ACTA DE INSPECCIÓN

El titular fue informado de que la inspección tenía por objeto realizar las comprobaciones de los procedimientos del Sistema de Supervisión y Seguimiento de la C.N. Sta. María de Garoña correspondiente al segundo trimestre del año 2019.

COMENTARIOS AL ACTA DE INSPECCIÓN
REF. CSN/AIN/SMG/19/802

CA-FPC-01/19

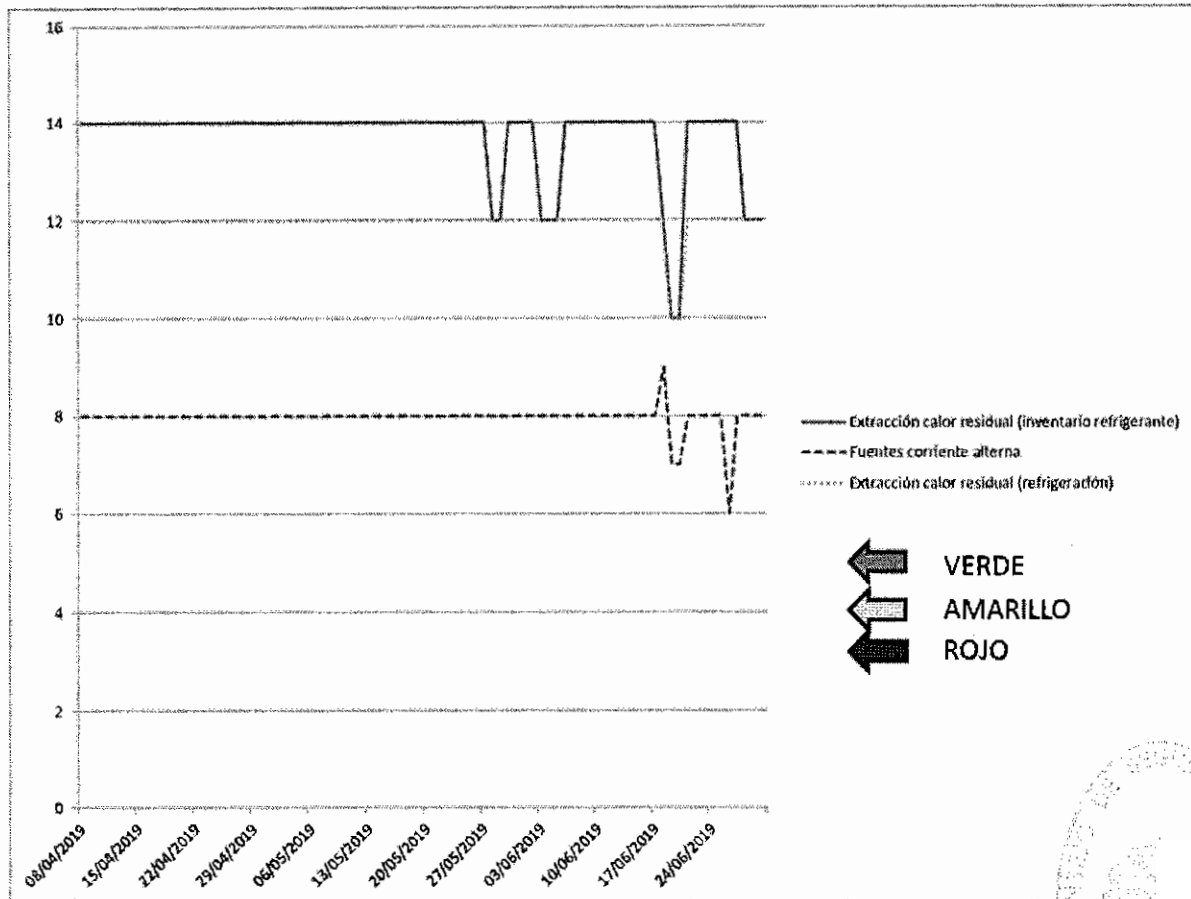
De resultas de una obstrucción en la línea de drenaje del espacio entre compuertas, reflejado en el acta del primer trimestre (CSN/AIN/SMG/19/794, apdo. PA.IV.203) y el consiguiente aumento de la fuga de la compuerta de piscina, se generó el 1 de abril una revisión de la CA-FPC-01/19. Se justificó el cumplimiento por parte de las compuertas de su función y se estableció entre las acciones correctoras la revisión de las juntas cuando ambas compuertas fuesen retiradas. Aprovechando la presencia de personal de Hitachi-GE en la planta por el programa de acondicionamiento de la planta de recarga y piscina de combustible, se realizaron estudios dimensionales de la compuerta interior, así como del estado del liner donde se asienta. El informe resultante concluía que el cierre era correcto, pero para mejorarlo recomendaba el cambio de las juntas y el uso de un adhesivo concreto. Estas tareas se realizaron entre las semanas 20 y 21.
